ANALISI CRITICA

Progetto denominato: "IMPIANTO PER IL TRATTAMENTO E RECUPERO DEI RIFIUTI NON PERICOLOSI. SITO INDUSTRIALE DI TOSCANELLA DI DOZZA".

Istanza di PAUR ai sensi dell'art. 27 bis del D.Lgs. 152/2006 e smi.

Committente: Comune di Dozza (BO)		Documento elaborato da: T.E.R.R.A. S.r.l.
Data prima emissione: Maggio 2024	Revisione: 01	Codice progetto: 24-16-05

Nella figura seguente si rappresenta la viabilità di ingresso (in rosso) e uscita (in blu) sulla S.S. 9 "via Emilia".

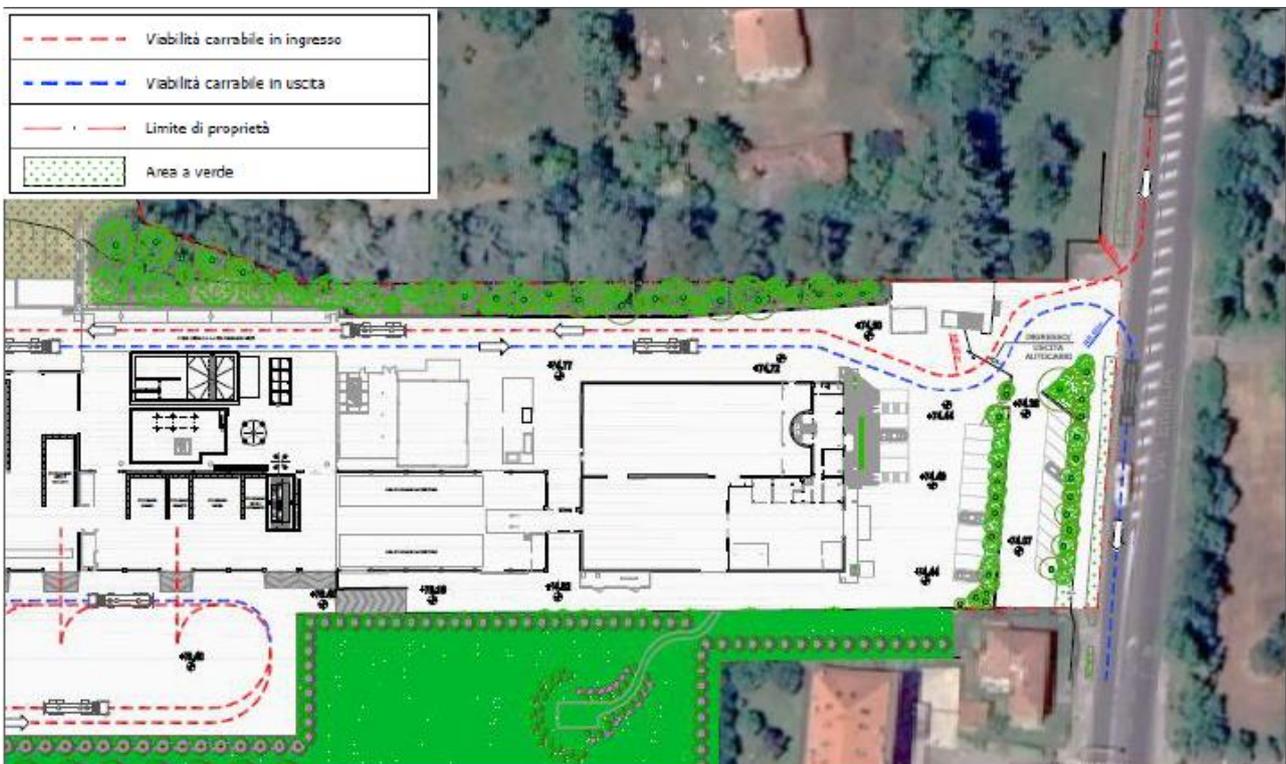
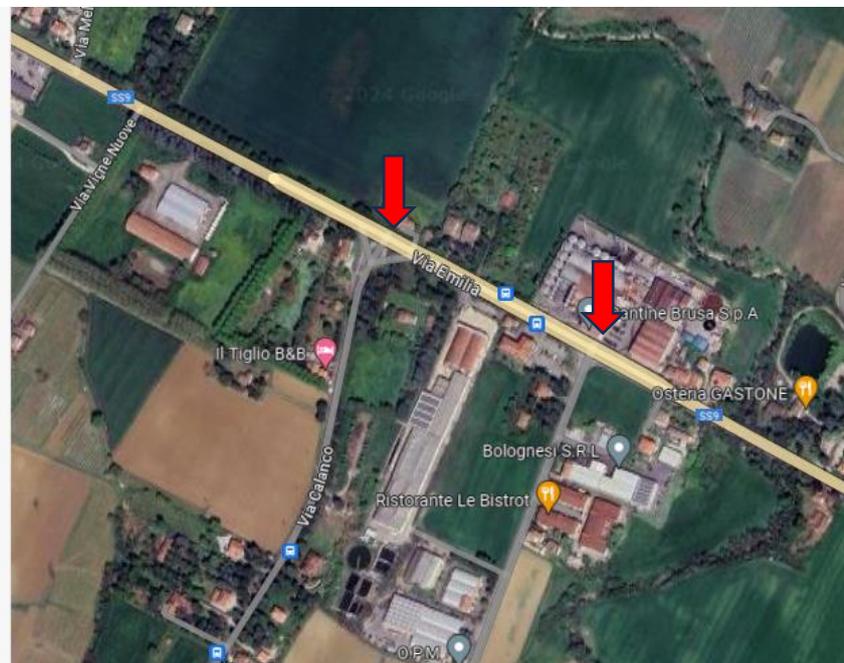
Andando quindi a considerare lo studio del traffico depositato dal Proponente, di cui all'ultima versione del 13/05/2024, si segnala in primo luogo, come la **microsimulazione presentata risulta relativa esclusivamente al nodo "accesso/uscita allo stabilimento" senza includere lo studio al contorno e nello specifico almeno l'intersezione verso Bologna (Via Calanco - Via Emilia) e verso Imola (Via Valsellustra-Via Emilia): **non risulta pertanto adeguata a rappresentare in maniera efficace il fenomeno degli accodamenti ed il livello di servizio del nodo.****

Richiesta che rimane parzialmente disattesa anche nell'ultima revisione di maggio dello Studio del Traffico, nel quale il Proponente si limita a valutare l'impatto del traffico indotto dall'esercizio a pieno regime dell'opera solamente nei confronti del carico atteso sulla statale con l'entrata in funzione del nuovo casello sulla A14.

Infine, a riguardo della tematica "Sicurezza", si segnala come nello Studio del Traffico non sia stata considerata la presenza del tratto di pista ciclabile, facente parte del percorso più ampio della c.d. Bicipolitana, tuttora in corso di sviluppo e potenziamento, che a completamento collegherà le città di Imola e Bologna.

Nello specifico, non viene analizzata l'interferenza di tale tratto di ciclabile con l'imminente riattivarsi dell'accesso carrabile ad uso di mezzi pesanti e leggeri in destra mano in ingresso ed in uscita dallo stabilimento.

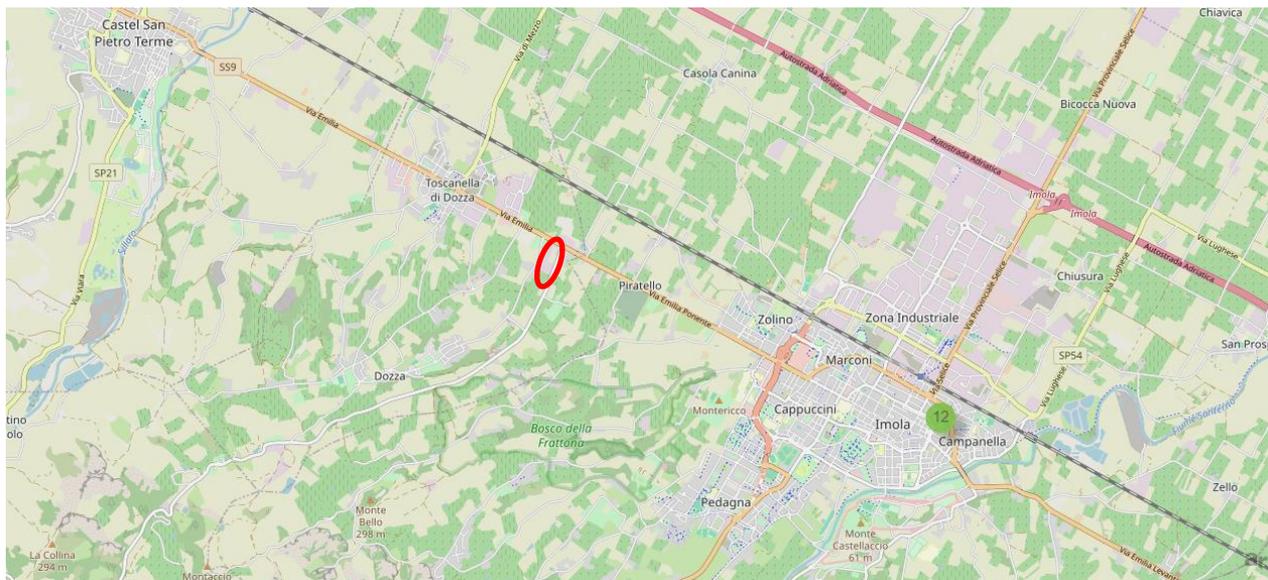
Alla luce di quanto sopra argomentato, si ritiene che in assenza di un quadro emissivo certo ed adeguatamente giustificato dell'impianto, l'applicazione modellistica effettuata, e conseguentemente la valutazione degli impatti per la matrice atmosfera, perdano di credibilità e di validità.

Motivo per il quale si ritiene superfluo procedere con un'analisi approfondita del Report relativo alla modellizzazione della diffusione delle emissioni.

Modellizzazione che da una prima analisi si ritiene comunque incompleta e non adeguatamente affrontata. Essa infatti riguarda esclusivamente gli odori, intesi in termini di concentrazione di odore OUE/m³. Non sono considerati gli altri inquinanti emessi dallo stesso camino E1, ovvero HCl, VOC e potenzialmente NH₃.
